Comune di  
**CASTELLO D'ARGILE**

## **VARIANTE AL RUE 10/2014**

**IN ADEGUAMENTO ALLA VARIANTE AL PSC N. 2/2014**

***Relazione illustrativa con elaborati  
cartografici e normativi***

Stralcio cartografico adeguato alle riserve della Città Metropolitana

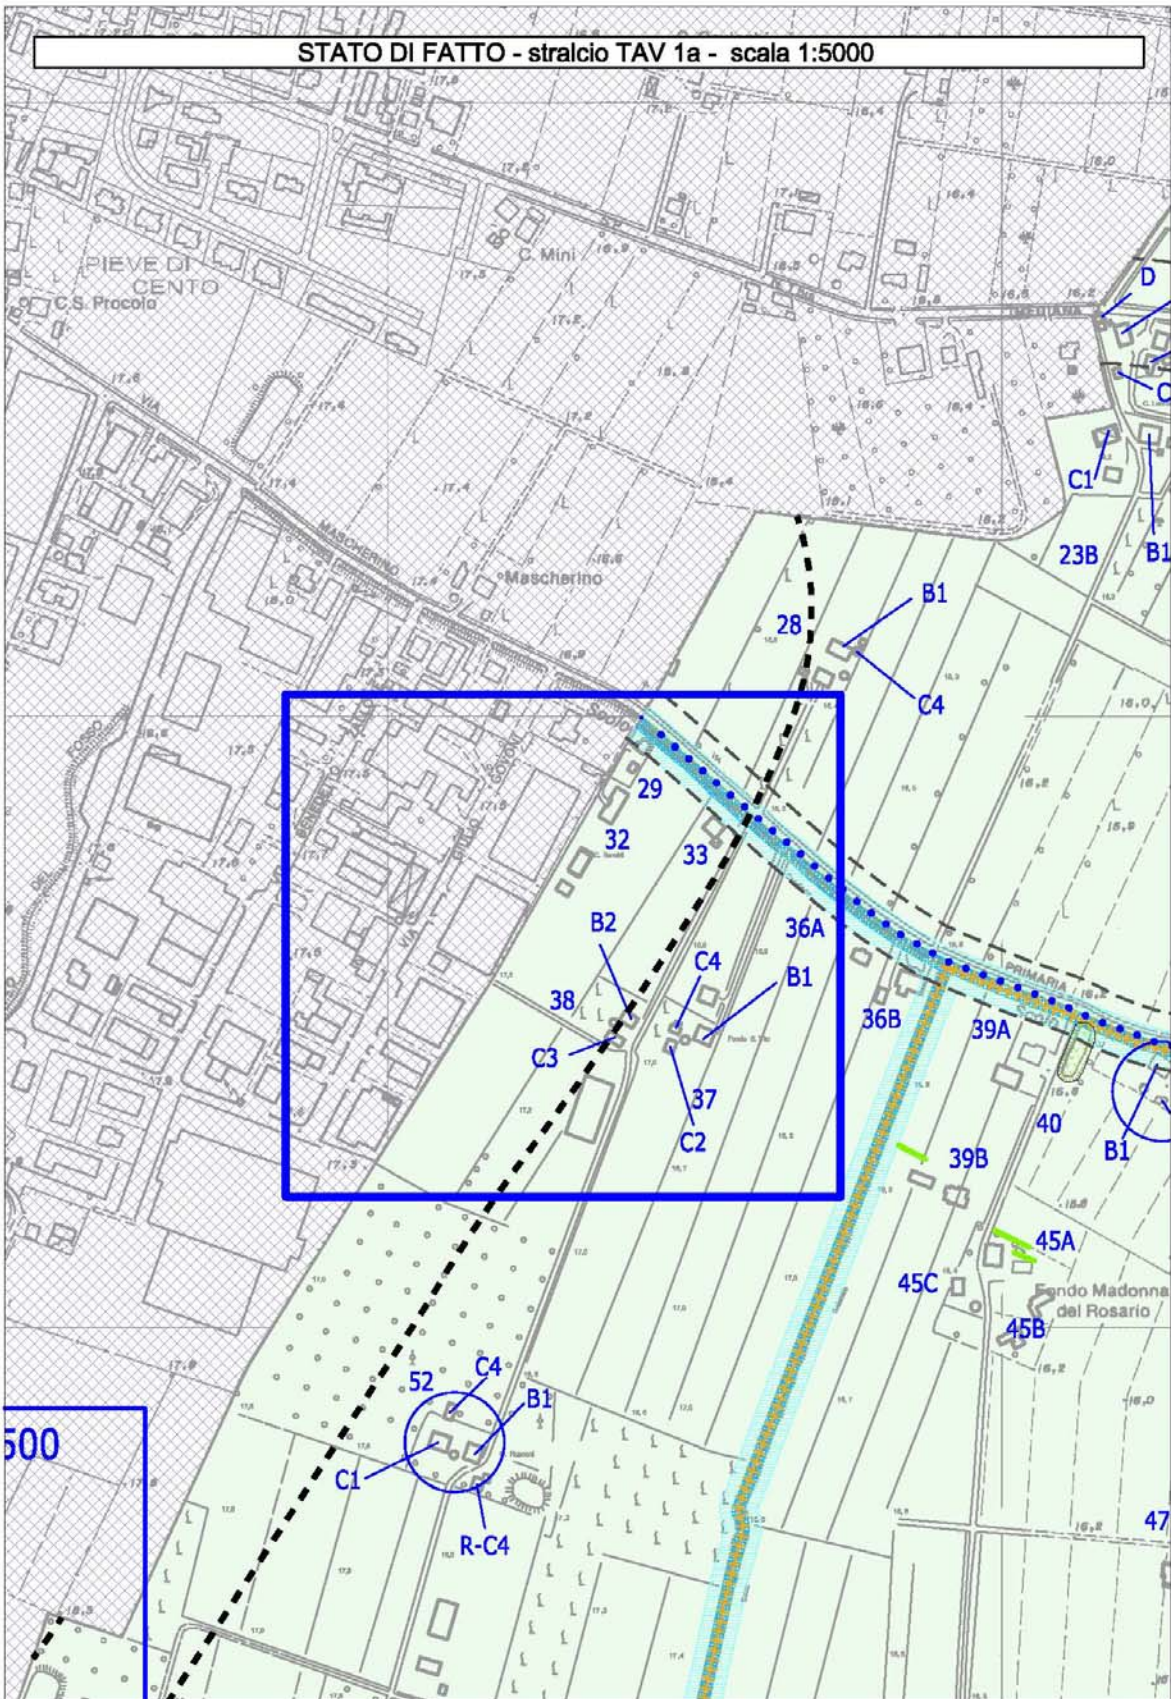
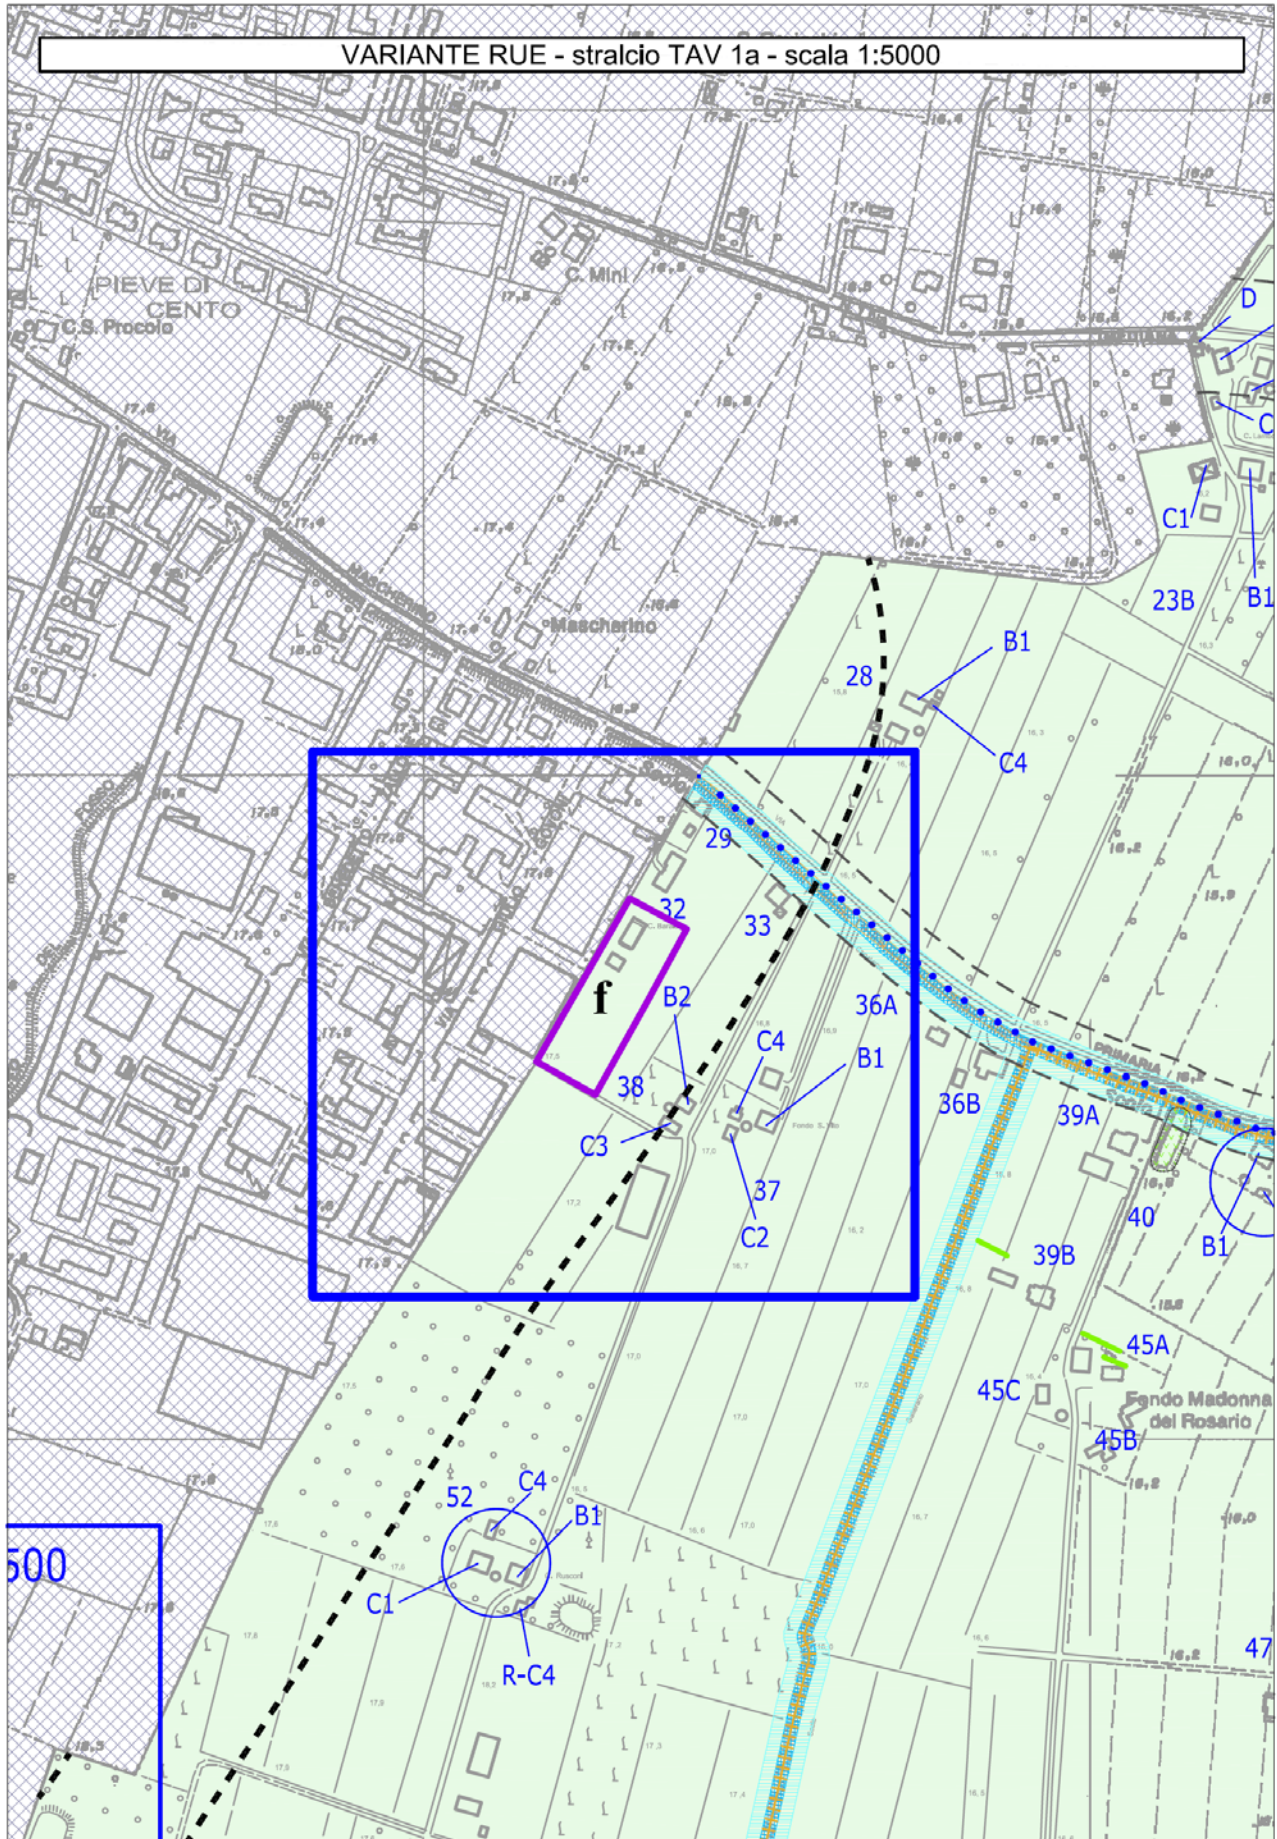
**Per quanto riguarda alla Seconda Variante in adeguamento del PSC** il RUE recepisce in cartografia la simbologia specifica che rimanda alla scheda normativa riportata all'Art. 25 del RUE medesimo.

L'oggetto è la nuova costruzione di un capannone deposito attrezzi e materiali edilizi, al servizio di una impresa edile situata in Via Primaria in ambito rurale.

L'edificabilità è concessa "una tantum", con la specificazione di alcune verifiche di sostenibilità, riportate in apposito capoverso..

VARIANTE RUE - stralcio TAV 2a - scala 1:2500

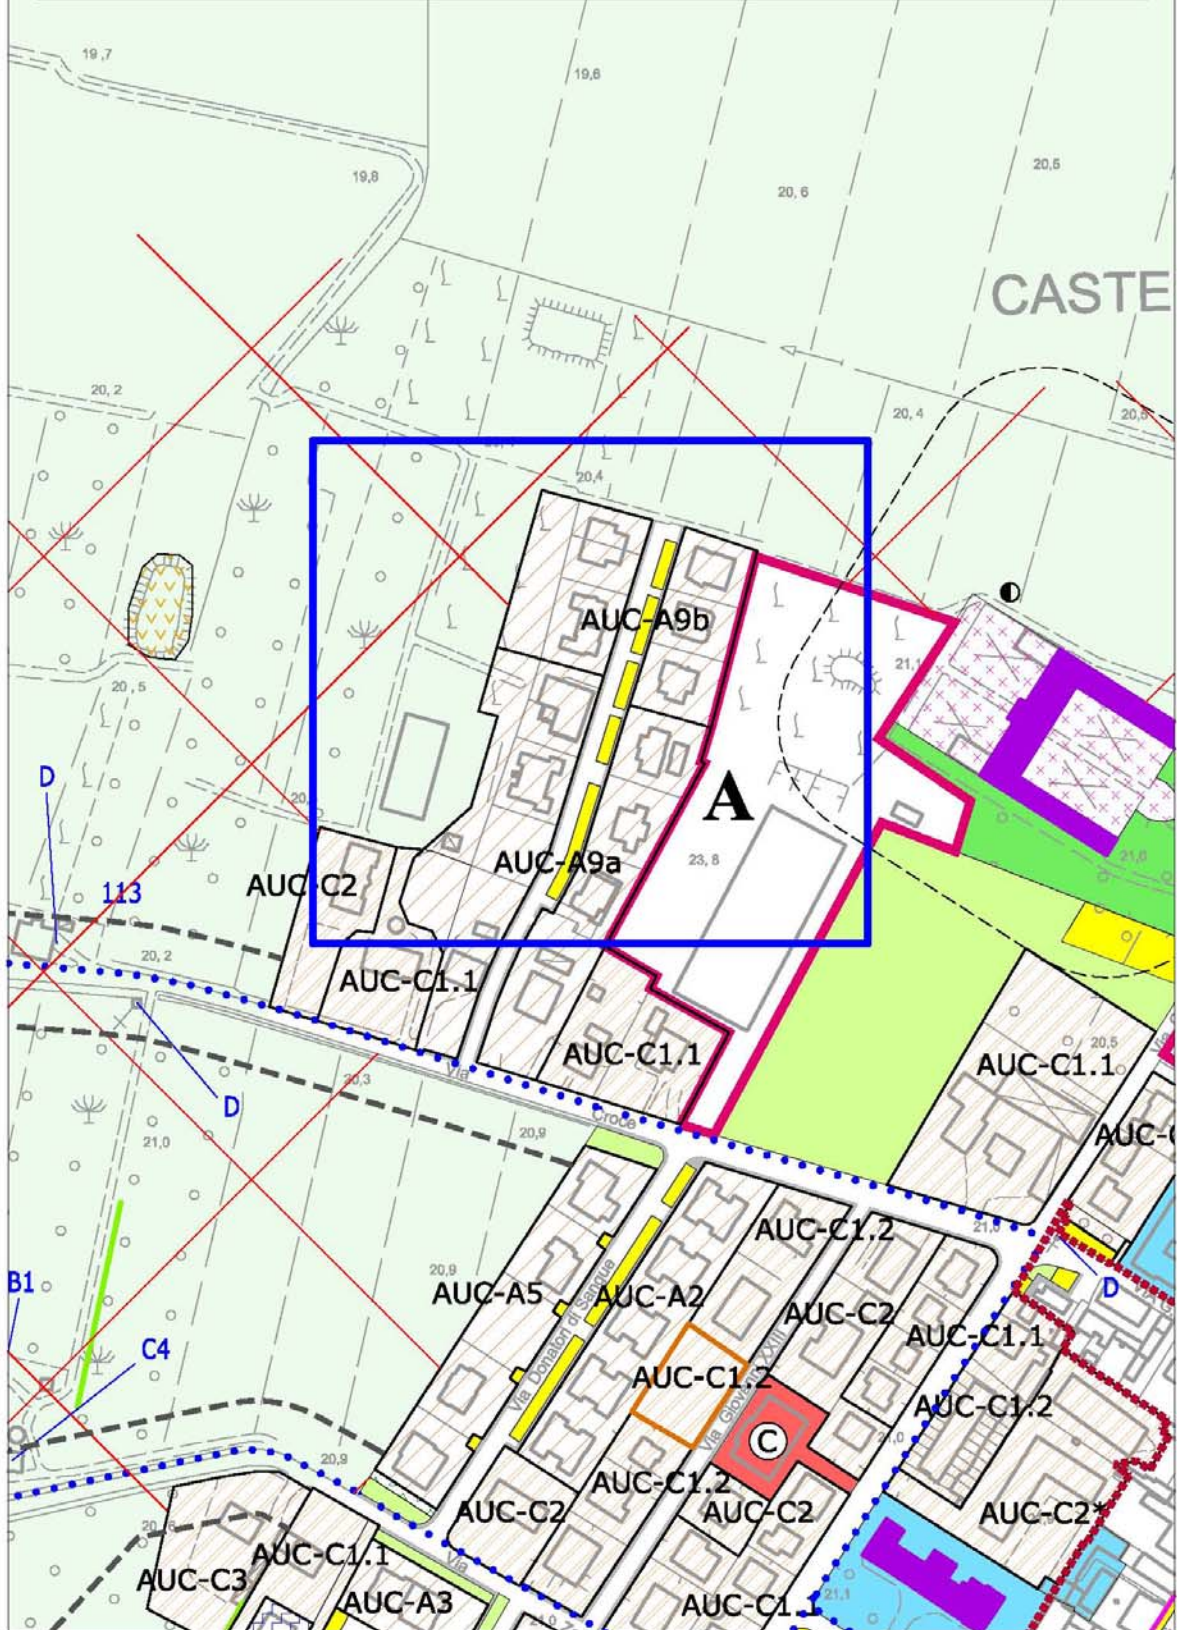
Per quanto riguarda la **Terza Variante in adeguamento del PSC** si illustra la modifica del limite fra gli Ambiti consolidati AUC-A9 e di nuovo insediamento ANS-C4, negli stralci cartografici più avanti riportati.

L'Art. 22 del RUE viene integrato per ribadire che la modifica è prevista a saldo edificabilità nullo.

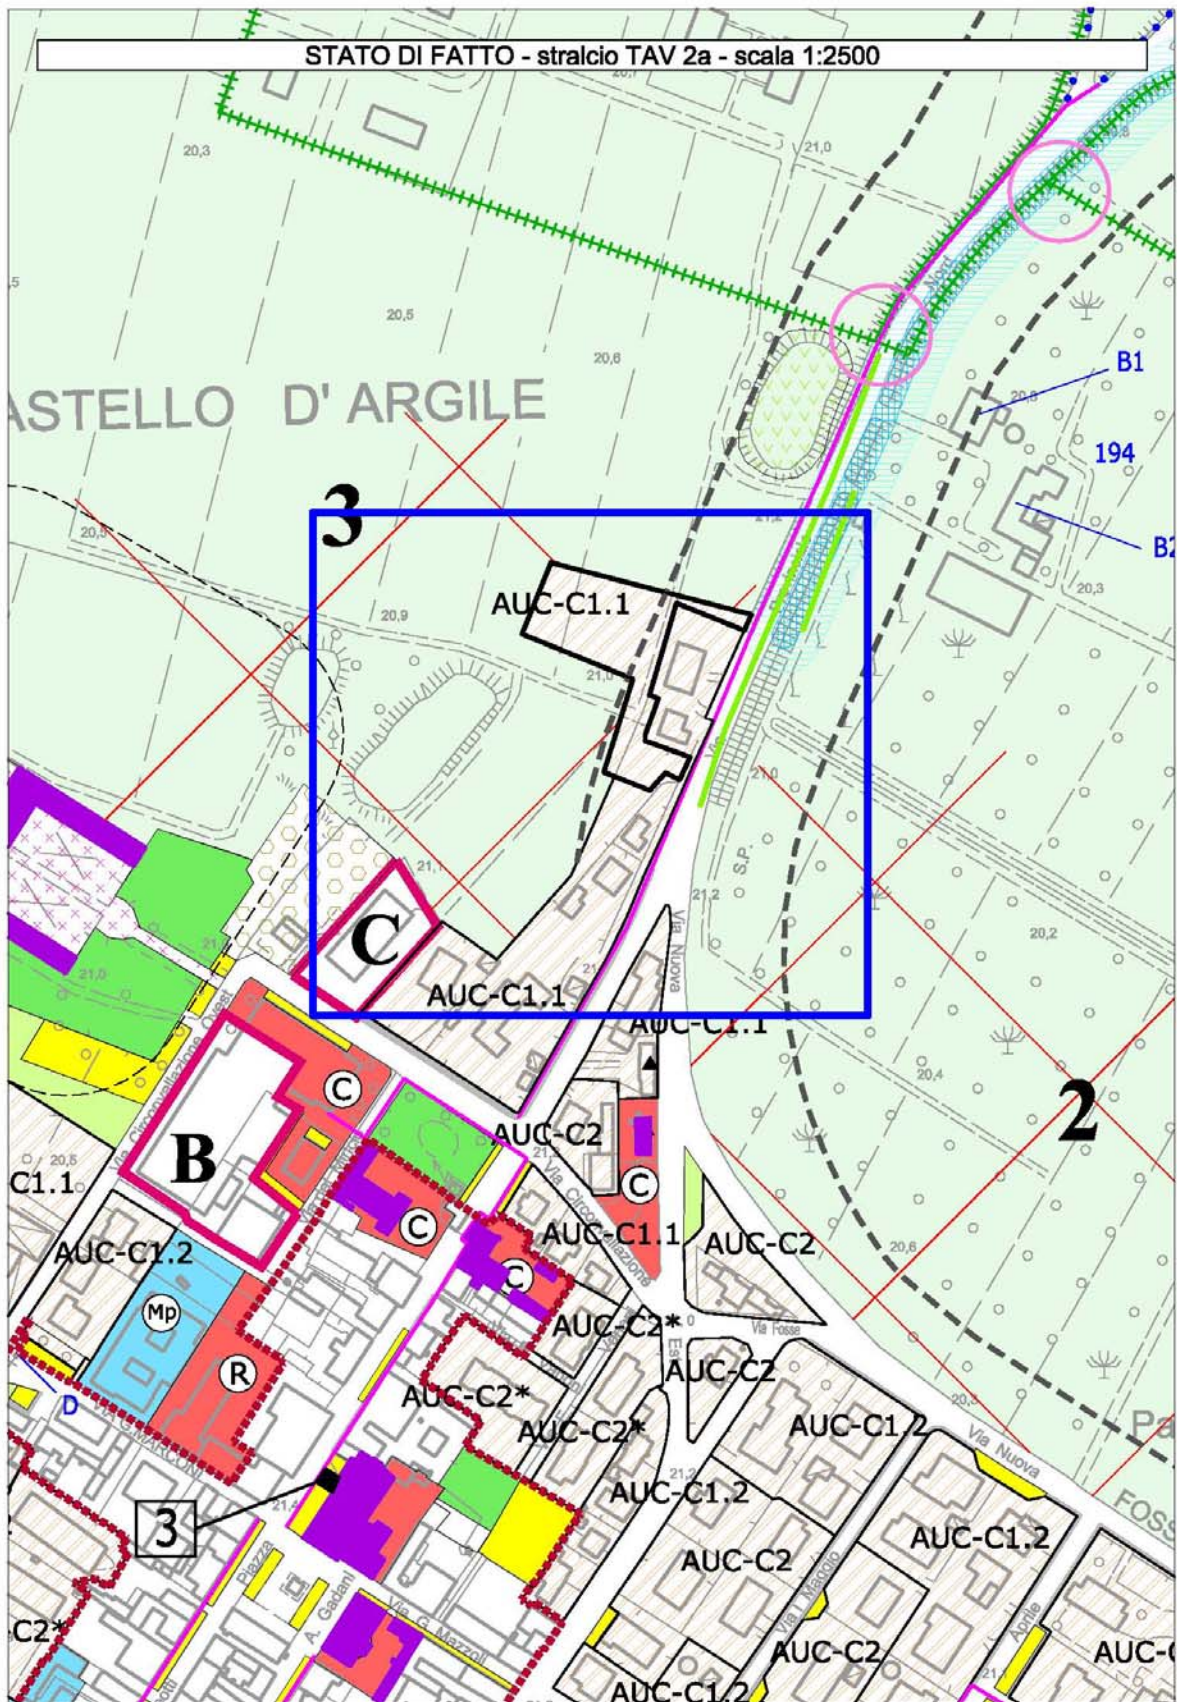
**Per quanto riguarda alla quinta Variante in adeguamento del PSC** la modifica riguarda la rettifica di un errore grafico materiale (di cui ci si è accorti successivamente allo svolgimento della Conferenza di Pianificazione) inerente l'individuazione della fascia di rispetto della strada Provinciale Centese a nord del centro abitato di Castello d'Argile. Tale fascia deve, normalmente, interrompersi sul territorio consolidato del centro abitato.
